Determinazione dirigenziale	n. DET-AMB-2019-5757 del 12/12/2019
Oggetto	D.Lgs n. 152/2006 e smi, PARTE II, TITOLO III-BIS - D.Lgs n. 36/2003 e smi - LR n. 21/2004 e smi - LR n. 13/2015 e smi - DGR n. 1795/2016 - HERAMBIENTE SPA CON SEDE LEGALE IN BOLOGNA, VIALE C. BERTI PICHAT n. 2/4 - AUTORIZZAZIONE INTEGRATA AMBIENTALE (AIA) PER L'ATTIVITA' IPPC DI GESTIONE DELLA DISCARICA PER RIFIUTI NON PERICOLOSI 1°, 2°, 3°, 4°, 5°, 6° 7°, 8°, 9° SETTORE CON AMPLIAMENTO AL 10° SETTORE (PUNTO 5.4 DELL'ALLEGATO VIII ALLA PARTE II DEL D.LGS n. 152/2006 e smi) E CONNESSA ATTIVITA' DI RECUPERO ENERGETICO DEL BIOGAS DI DISCARICA PRESSO COMPARTO POLIFUNZIONALE DI TRATTAMENTO/SMALTIMENTO RIFIUTI SITO IN COMUNE DI RAVENNA, S.S. 309 ROMEA KM 2,6 (DENOMINATO "COMPARTO KM 2,6") - AGGIORNAMENTO AIA PER MODIFICA NON SOSTANZIALE -
Proposta	n. PDET-AMB-2019-5979 del 12/12/2019
Struttura adottante	Servizio Autorizzazioni e Concessioni di Ravenna

OGGETTO: D.Lgs n. 152/2006 e smi, PARTE II, TITOLO III-BIS - D.Lgs n. 36/2003 e smi - LR n. 21/2004 e smi - LR n. 13/2015 e smi - DGR n. 1795/2016 - **HERAMBIENTE SPA CON SEDE LEGALE IN BOLOGNA, VIALE C. BERTI PICHAT n. 2/4 – AUTORIZZAZIONE INTEGRATA AMBIENTALE (AIA)

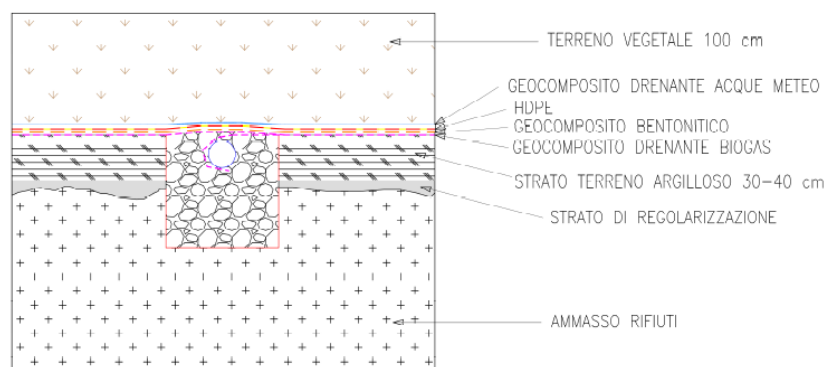
- 2.b) Ai fini dell'aggiornamento dell'assetto impiantistico autorizzato e delle relative condizioni stabilite nell'AIA, le modalità di copertura superficiale provvisoria e finale della discarica di cui al **paragrafo C3) dell'Allegato** alla propria determinazione dirigenziale n. DET-AMB-2018-4122 del 10/08/2018 e smi sono così modificate:

Per la sommità del 9° settore e su tutto il 10° settore (sommità e scarpate), di fatto il pacchetto di copertura provvisoria sarà costituito da (dal basso verso l'alto):

- ✓ strato di regolarizzazione (da realizzarsi ove necessario) costituito da materiali inerti e/o rifiuti recuperabili ad elevata conducibilità idraulica;
- ✓ geocomposito drenante del biogas collegato alla relativa rete di estrazione;
- ✓ geostuoia di rinforzo per la stabilità del pacchetto di copertura (solo in scarpata);
- ✓ strato a bassa conducibilità idraulica costituito da circa 30-40 cm di terreno argilloso;
- ✓ esecuzione dei lavori di regimazione delle acque meteoriche di superficie.

Per tali parti di discarica (**9°, 10° settore**) è prevista la realizzazione dei seguenti interventi per la copertura superficiale finale in sommità (dal basso verso l'alto):
